Til alle brugere af de følgende systemer Cios VA30

Produkt-/handelsnavn:	Cios Spin, Cios Alpha, Cios Flow	EU-SRN E-mail Dato	DE-MF-000006122
UDI-DI:	04056869153506, 04056869153490, 04056869246628	Korrigerende handling, ID	AX036/23/S

Sikkerhedsmeddelelse

Emne: Opfyldelse af nye krav fra DIN- og IEC-standarder for Cios VA30-systemer

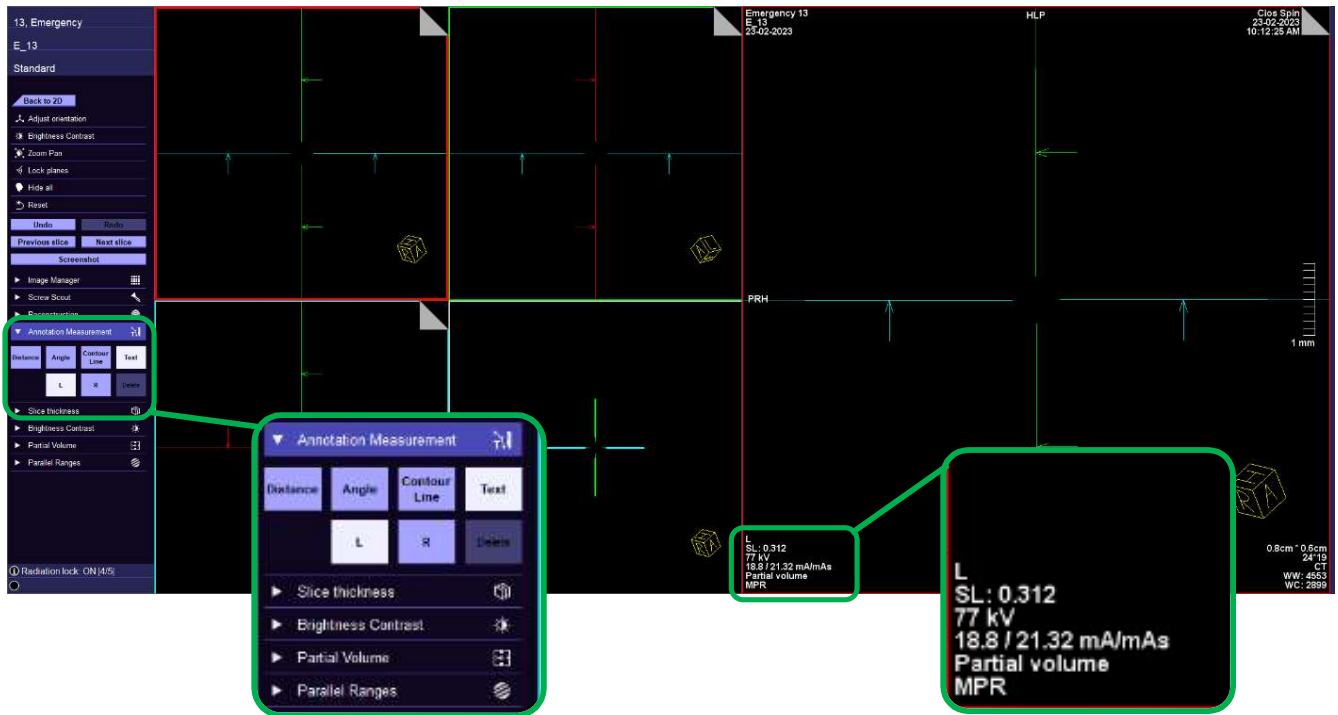
I 3D-tilstand, og hvis patientorienteringsoplysninger er vigtige i en procedure, kan brugeren foruddefinere patientorienteringen "L/R" (venstre/højre), og derfor vil information om "lateralitet" desuden blive gemt i det kliniske billede (se skærbillede af brugergrænsefladen nedenfor).

I SUB, DR, DCM samt i 3D-tilstand er autolagring-funktionen valgt/aktiveret som standard og kan ikke deaktiveres af brugeren.

Vores serviceorganisation vil installere en ny softwareversion VA30K.

Med softwareversion VA30K vil brugergrænsefladen på Cios VA30-systemer blive ændret for at tage hensyn til de nuværende standarder DIN 6862-3 og IEC 60601-2-54.
